Ristrutturazione Edilizia della Residenza per Studenti Universitari denominata “De Amicis”, sita in Napoli alla via Tommaso De Amicis - PFTE - RIAPERTURA

Commessa P0042003 Azienda per il Diritto allo Studio della Regione Campania

Date di Progetto	
Consegna progetto in prima emissione:	05/07/2024
Rapporto intermedio di verifica - Esame progetto:	22/07/2024
Trasmissione repliche dei progettisti:	24/07/2024
Rapporto intermedio di verifica - Valutazione repliche:	26/07/2024
Determinazioni riunione di contraddittorio:	26/07/2024
Consegna progetto revisionato:	01/08/2024 - 03/09/2024
Rapporto conclusivo di verifica - Riesame progetto:	11/09/2024

stu02.png

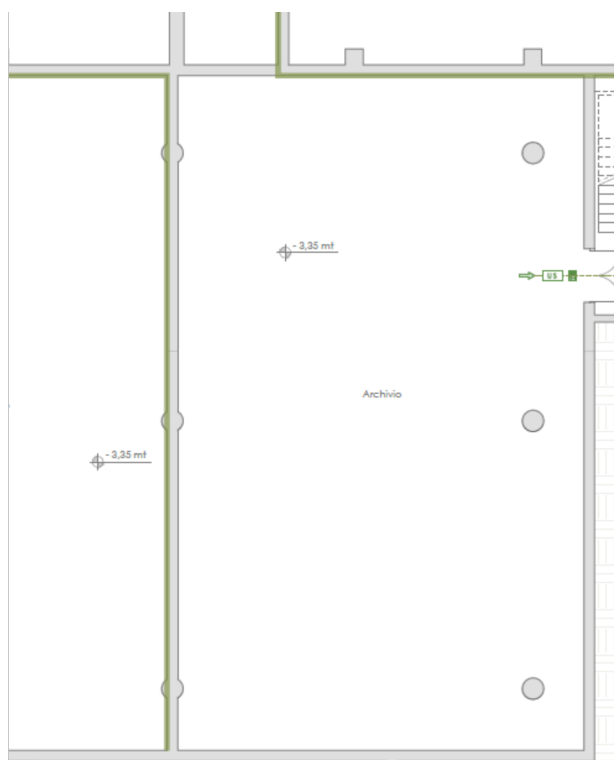
Rilievo Nr. 115

stu03.png

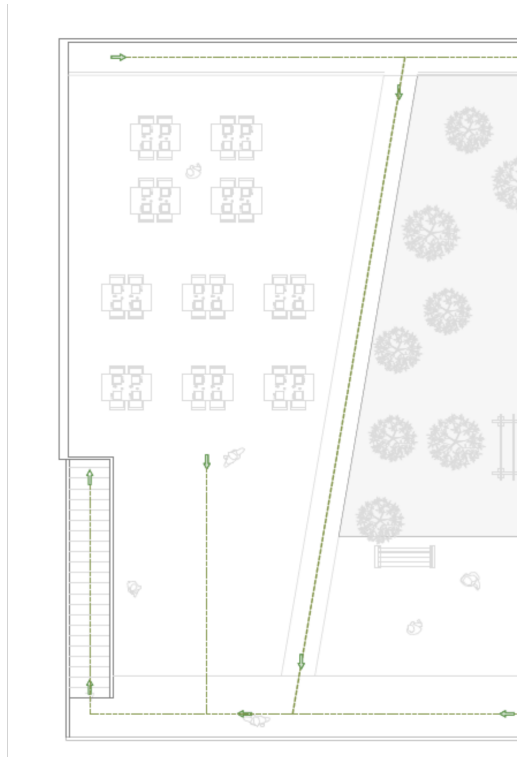
Rilievo Nr. 116
